**ENQUÊTE PUBLIQUE UNIQUE**  
**PRÉALABLE À LA DÉCLARATION D'UTILITÉ PUBLIQUE ET D'URGENCE**  
**DU PROJET DE DÉVELOPPEMENT DU RÉSEAU DE TRANSPORT EN**  
**COMMUN DE BREST MÉTROPOLE « MON RÉSEAU GRANDIT »**  
**EMPORTANT MISE EN COMPATIBILITÉ DU PLUI**  
**SUR LE TERRITOIRE DES COMMUNES DE BREST MÉTROPOLE**

Enquête N°E22000157/35

**Partie 2-1**  
**CONCLUSIONS ET AVIS DE LA COMMISSION D'ENQUETE**  
**Sur la demande de déclaration d'utilité publique et d'urgence**

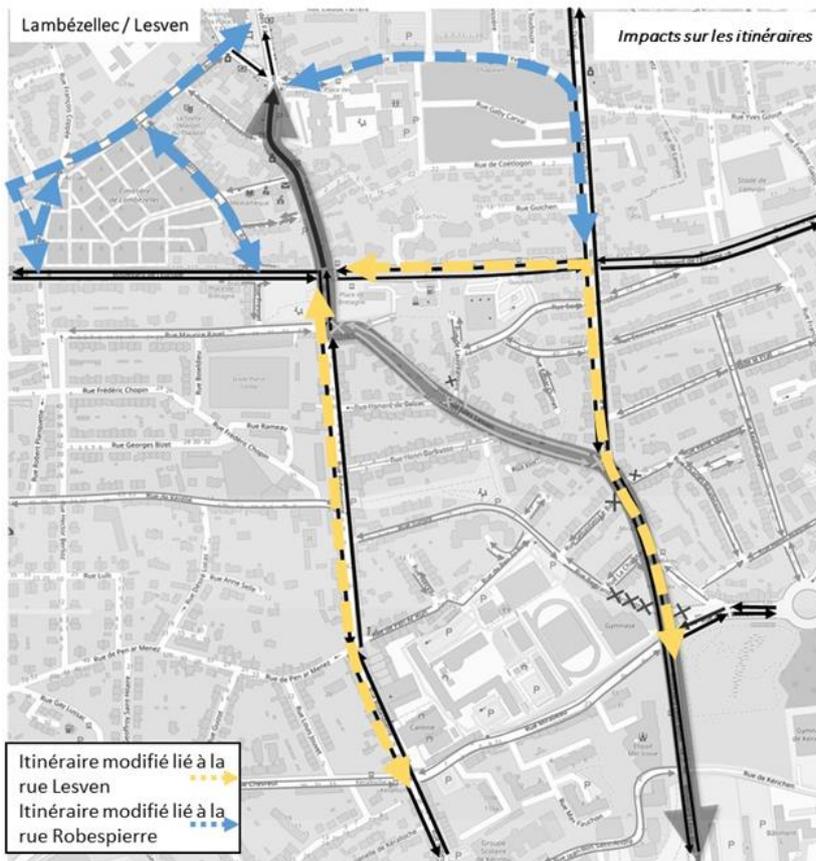
- La première signale que la sortie du 94 Ter, rue Jules Lesven est difficile ;
- La deuxième considère que la création d'une raquette de stationnement rue Sébastien Le Balp rendra plus difficile l'accès principal de l'habitation située au n°20, et demande en conséquence le maintien d'un accès secondaire par la rue Jules Lesven ;

- La troisième indique que le trafic traversant cette rue ne sera plus possible entre la rue Lautréamont et la rue Honoré de Balzac, ce qui devrait limiter le trafic hors riverains. Mais cela va entraîner pour ces derniers un gros détour dans des rues saturées pour arriver ou venir des rues Robespierre ou Marcelin Duval. Son auteur interroge sur la possibilité d'envisager, uniquement pour les riverains, un système permettant d'emprunter l'intégralité de la rue Jules Lesven ;

- que la rue Lesven sera interdite pour le transit, mais sera accessible aux riverains (sens interdit sauf riverains aux 2 extrémités de la rue)
- Que l'ensemble des accès actuels aux maisons sera maintenu

Les sens de circulation autorisés sur Lesven et le quartier sont précisés sur la carte suivante. Cette carte remplace la figure 33 du § 3.3.1.3 du volume H6 du dossier et est modifiée de la façon qui suit :

Figure 184 : Illustration de la station Kerichen Lycée

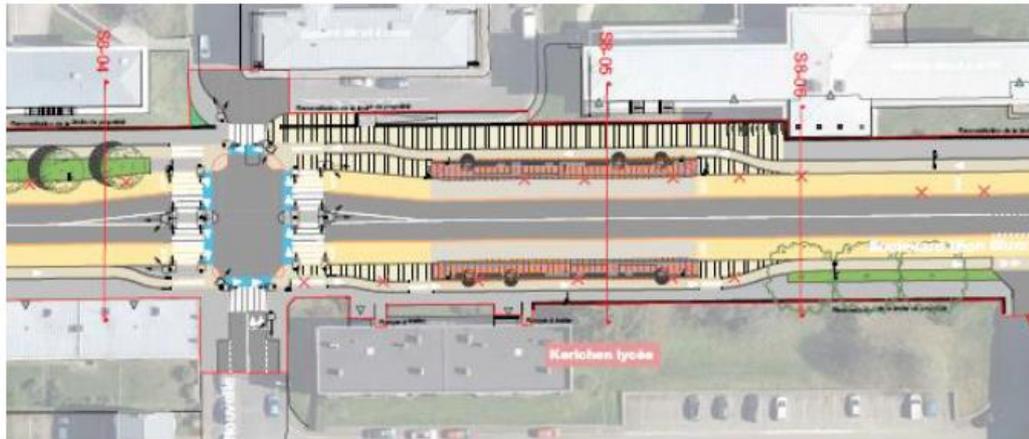
La station Kerichen est une station à quai double. Elle a été conçue afin de pouvoir le cas échéant en heure de pointe accueillir deux bus qui se suivent. Il est à noter comme on le constate sur la figure 184 de la pièce E que la tête de station n'est donc pas positionnée au droit de l'immeuble.

Par ailleurs, éloigner la station impliquerait de l'éloigner du carrefour à feu et donc du passage piéton sécurisé axé au droit de l'entrée principale de l'établissement scolaire Kérichen. Ceci aurait pour conséquence d'accroître le risque de traversées « sauvages », non sécurisées. Ainsi, pour ces deux motifs : la sécurité des traversées piétonnes au droit d'un des plus importants établissements de la métropole et la tête de station non positionnée au droit de l'immeuble, nous ne sommes pas favorables à son déplacement.

Impacts de la fermeture au transit de la rue Donnart

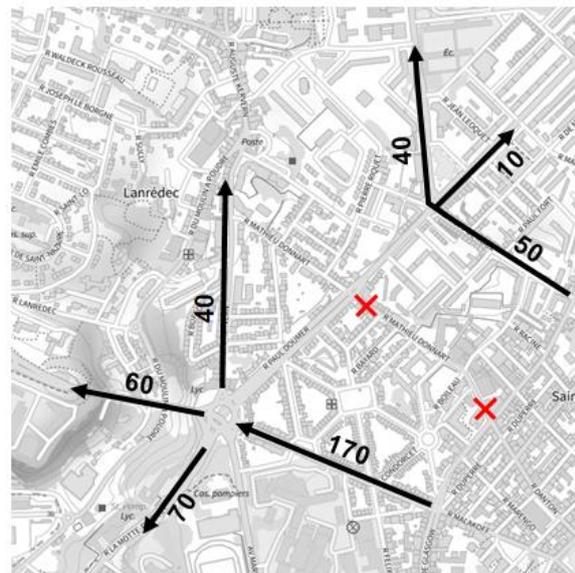
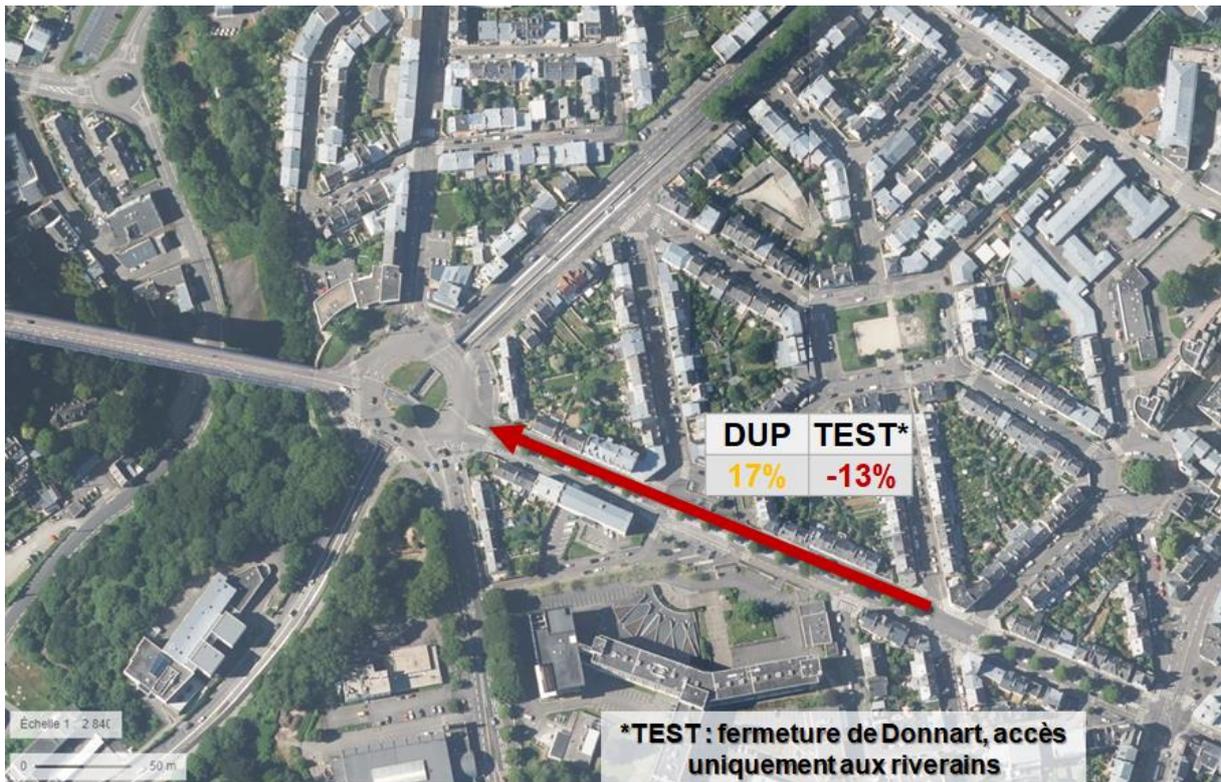
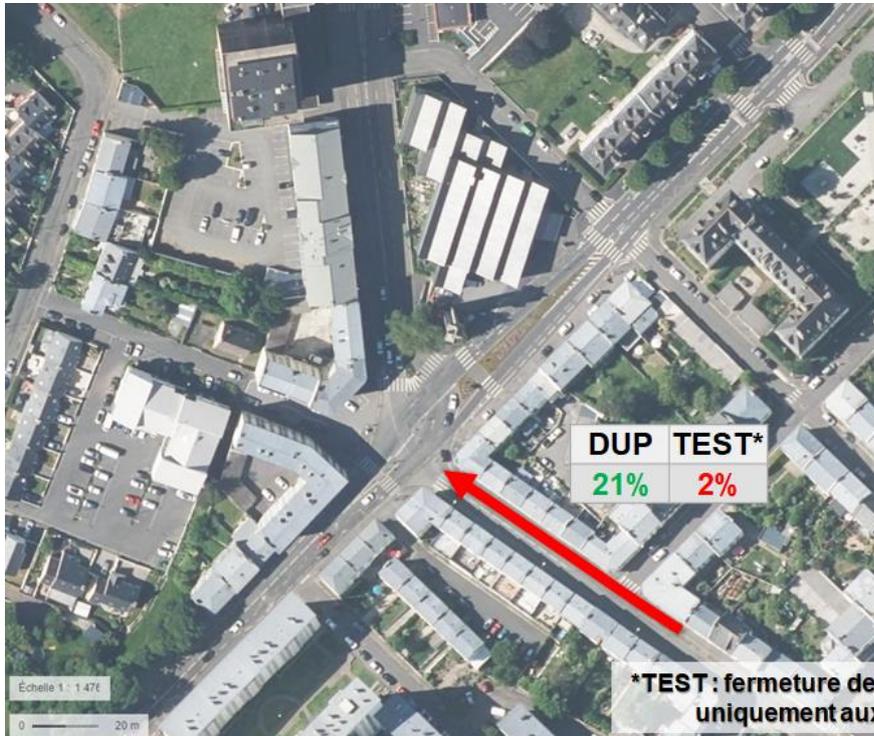
Plusieurs personnes proposent de supprimer le sens voiture descendant rue Mathieu Donnart pour la passer en sens interdit sauf riverain. Le flux véhicule serait alors dévié par la rue Paul Masson, ou la rue Boileau, puis la rue Saint-Pol Roux pour rejoindre le boulevard Montaigne.

La suppression de la circulation automobile (sauf riverains) dans la rue Donnart ne ferait en réalité que reporter les problématiques. En effet, le carrefour Montaigne/St Pol Roux/Blum serait impacté par un accroissement du trafic sur St Pol Roux. De même, la rue Camille Desmoulins subirait un accroissement de trafic. Ces 2 carrefours verraient leurs réserves de capacité diminuer fortement, comme le montrent les simulations ci-après, engendrant des risques de fonctionnement de ces carrefours tant pour les systèmes de transports (Tram et BHNS) que pour la circulation automobile.

Représentation des réserves de capacité sur le carrefour Camille Desmoulins/Albert 1er, dans le scenario projet "DUP" (17% de réserve de capacité), et dans l'hypothèse de la fermeture de la rue Donnart (-13% de réserve de capacité, c'est à dire un carrefour saturé avec remontées de file pouvant impacter les carrefours amont) :

Représentation des réserves de capacité sur le carrefour Saint-Pol Roux/Montaigne, dans le scénario projet "DUP" (21% de réserve de capacité), et dans l'hypothèse de la fermeture de la rue Donnart (2% de réserve de capacité, c'est à dire un carrefour en limite de saturation) :

Par ailleurs, la suppression de cette circulation augmenterait l'enclavement du quartier Saint-Martin. Les circulations en sortie de ce quartier seront déjà impactées par la mise à sens unique de Glasgow (plus de possibilité de bifurquer de la rue Danton vers la rue de Glasgow en direction du centre-ville et d'Albert 1er). Ainsi, le passage par la rue Donnart permet de rejoindre Albert 1er *via* la rue Paul Doumer, itinéraire plus long et complexe si l'on reporte sur St Pol Roux.

**Option 1**

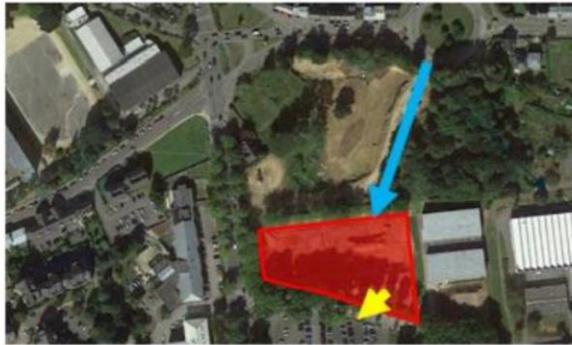
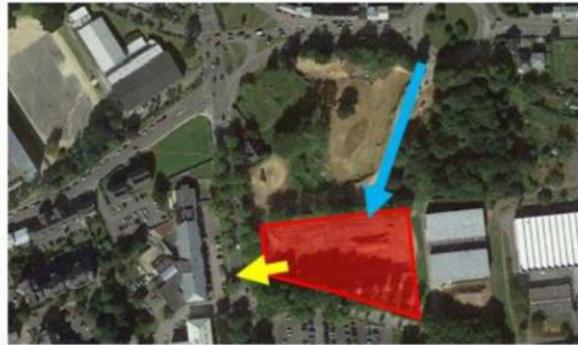
Elle note que l'accès au parking actuel du lycée Kerichen sera compliqué pour les voitures, circulant vers le centre-ville car l'existence du « tourne à gauche » semble compromise.

Elle s'interroge sur le libre accès du PEM pour uniquement les usagers du BHNS et sur le cheminement des piétons, en particulier pour l'accès au rond-point. Pour elle le PEM de Kertatupage est trop proche du centre-ville et il manque de mutualisation avec le parking Kerichen libre pendant les vacances. Un aménagement en parking silo pourrait limiter son impact sur l'environnement.

Elle souhaite que le parc de Kertatupage, qui est une réussite, ne soit pas défigurée.

Plusieurs alternatives de positionnement de ce pôle d'échange et de configuration des accès ont été étudiés (cf. Chapitre 6.1. de la pièce E du dossier). Néanmoins, aucun autre site ne s'est révélé possible. Pour sa desserte, un accès depuis le boulevard Léon Blum diminuerait trop fortement l'attractivité de ce PEM et générerait des flux supplémentaires sur le carrefour Blum/Lesven/Mirabeau.

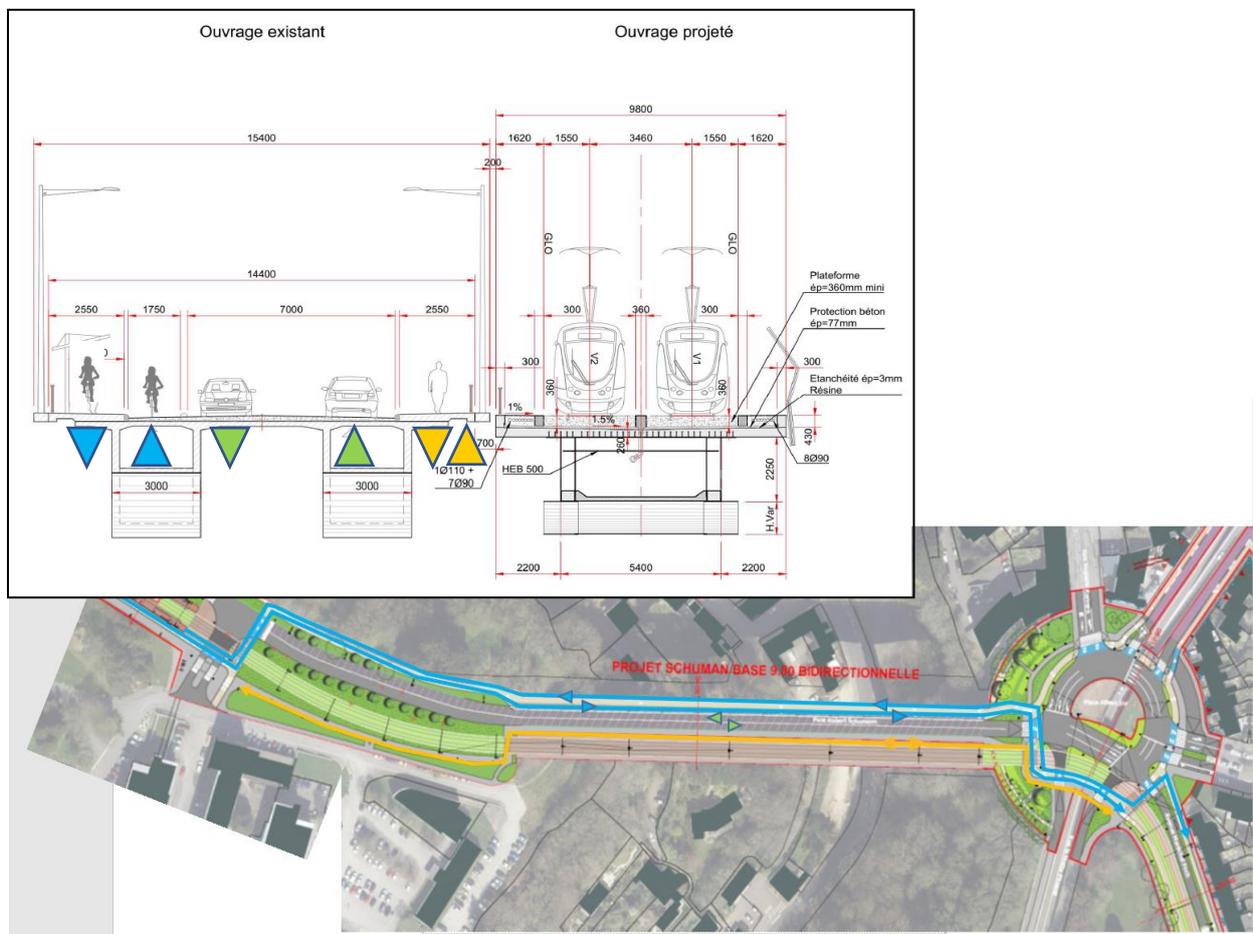
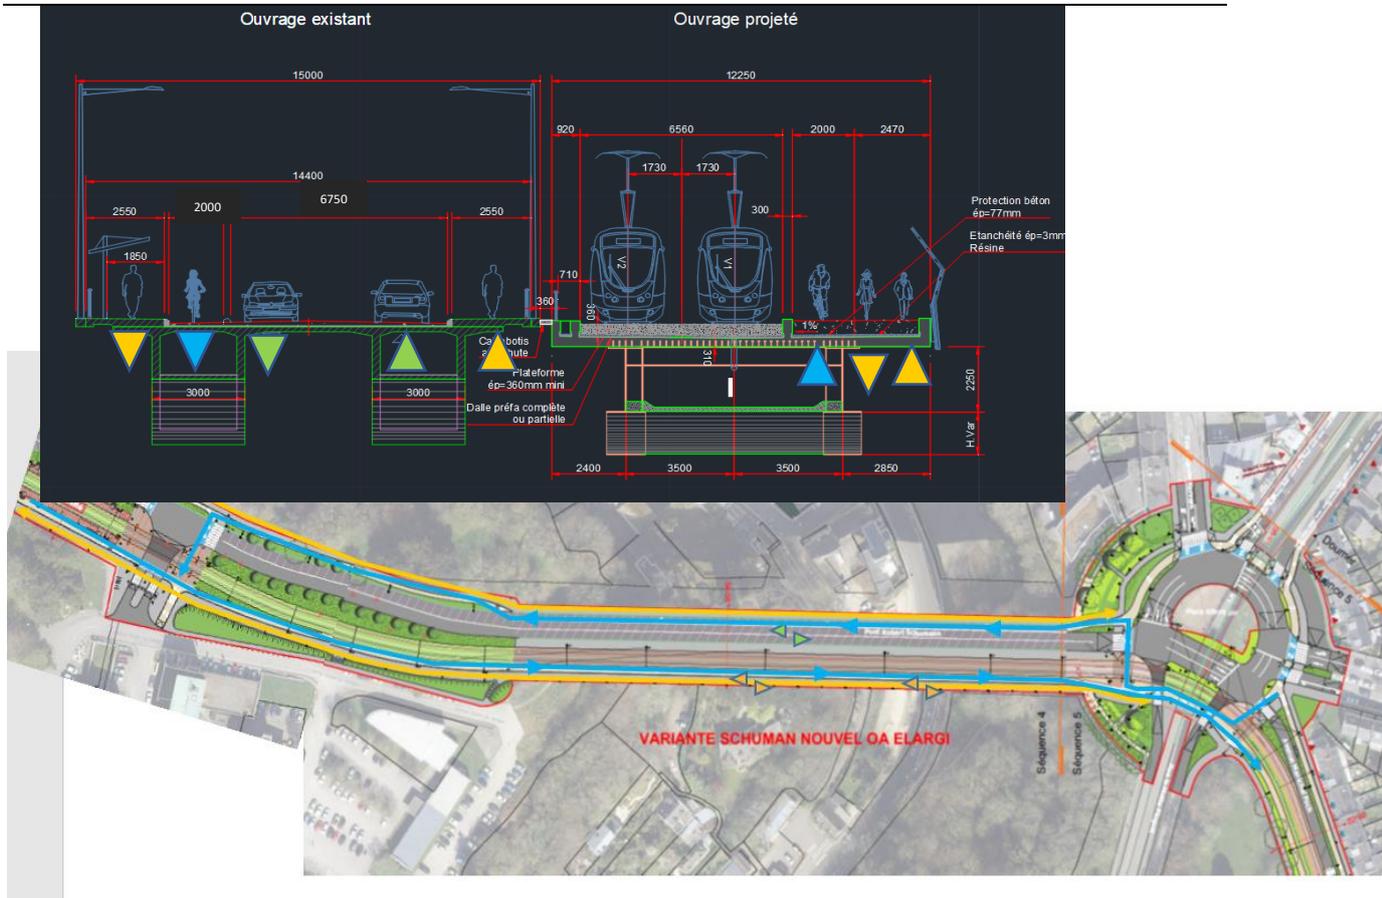
- Garder une piste cyclable de chaque côté de la chaussée sur le pont Schumann et ainsi faciliter et sécuriser le déplacement des cyclistes ;
- Aménager sur le nouveau pont à côté des trams, en élargissant les voies techniques, sur un côté un aller-retour pour les cyclistes et sur un autre côté un trottoir pour les piétons, ce qui permettrait sur le pont actuel une voie en site propre réservée aux bus pour aller au centre-ville et deux voies pour les voitures.

En préambule, il convient de préciser que le projet répond bien aux prescriptions réglementaires, car il permet d'insérer l'ensemble des fonctionnalités attendues sur le projet (Tramway, piétons, cycles, 2 voies de circulation) sur des largeurs réglementaires. Vous trouverez ci-dessous une coupe et un schéma permettant d'illustrer les cheminements tels que prévus dans le projet :

Néanmoins, il serait effectivement plus confortable de pouvoir élargir les trottoirs et les pistes cyclables, et de rendre les itinéraires plus lisibles en évitant des traversées de chaussée. Ainsi, l'opportunité d'élargir le nouveau pont Schuman est à l'étude, afin d'y insérer le sens Ouest->Est cyclable et un cheminement piéton. Les fonctionnalités seraient alors celles décrites sur le plan et la coupe ci-après :

La faisabilité de cette solution dans le cadre de l'enveloppe financière du projet reste toutefois à conforter.
